ENQUETE PUBLIQUE PORTANT SUR LA REVISION COMPLETE  
DU PLAN LOCAL D'URBANISME (PLU) DE LA COMMUNE DE CONCHES-SUR-GONDOIRE  
Prescrite par l'arrêté communal U23-36 du 17 octobre 2023

**RAPPORT D'ENQUETE PUBLIQUE**

Rédigé par M. Claude POUHEY  
Commissaire Enquêteur  
Désigné par la décision du Tribunal Administratif de Melun  
E23-060/77 du 7 juillet 2023

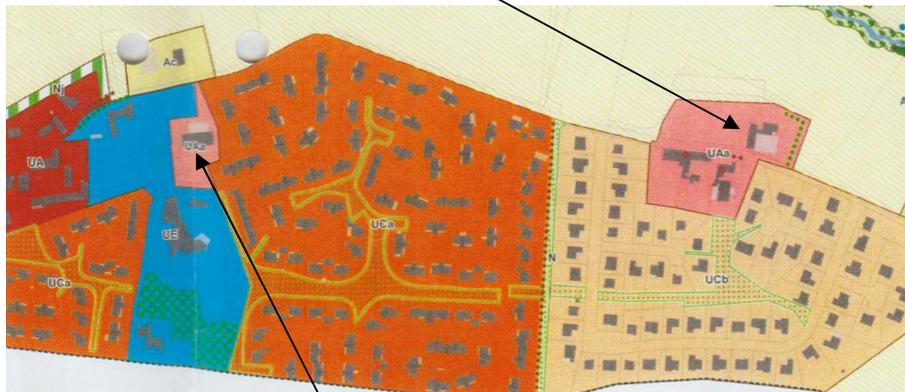
Des demandes d'aménagement de ces zonages ont été sollicitées en cours d'enquête, en phase avec les orientations du PADD.

- pour le site RIBAUD : reclassement de la partie nord en UB pour l'accueil de logements et de bureaux et de la partie sud en UE1 pour l'accueil de commerces, services et équipements publics (cf. plan)

- pour le site du Laurençon : reclassement de la partie nord en UE du fait qu'elle est destinée à accueillir des équipements publics et de la partie sud en UAa pour l'accueil de logements et de commerces (cf. plan)

- pour le site la Grange-Boitel : reclassement en UE comme dans le PLU en vigueur pour la parcelle de La Grange (cf. plan)

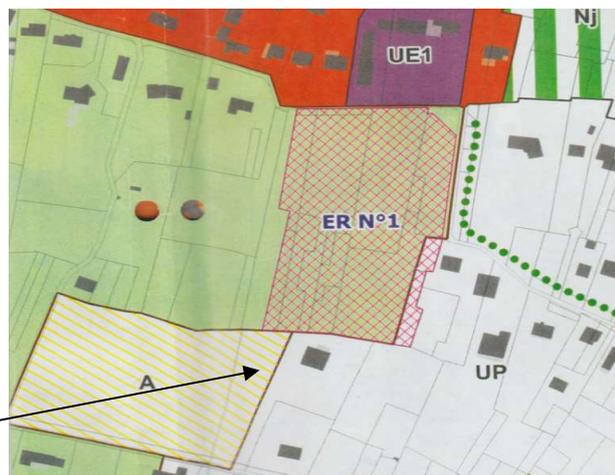
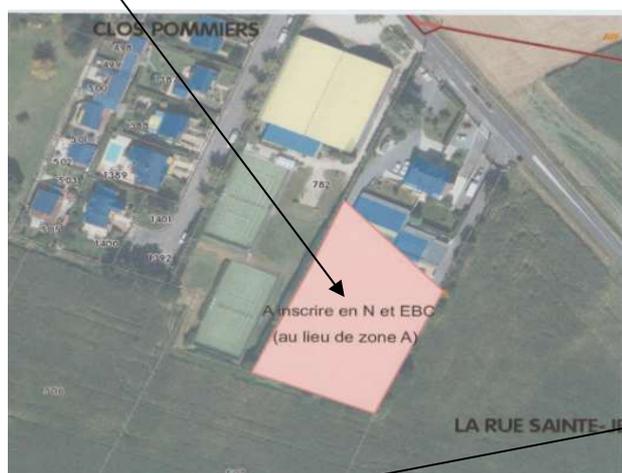
3) Au titre de sa compétence environnement, l'intercommunalité a planté une haie entre la rue de la Jonchère et le ru de la Gondoire. Il serait pertinent de la préserver par un classement en alignement d'arbres.

5) La mention du cours d'eau de la Gondoire n'est pas continue au niveau du Moulin Bourcier, alors même que celui-ci n'est pas busé. Afin de garantir la protection des berges (cf. page 56 du rapport de présentation, partie 2) il faudrait supprimer cette rupture.

1a) Un emplacement réservé sera reporté au document graphique

1b) La commune ne souhaite pas d'aménagement hydraulique sur les parcelles le long de la rue de la Jonchère. La problématique se situe en haut du coteau au niveau des terrains de Guermantès. Un dossier a déjà été transmis au service Environnement.
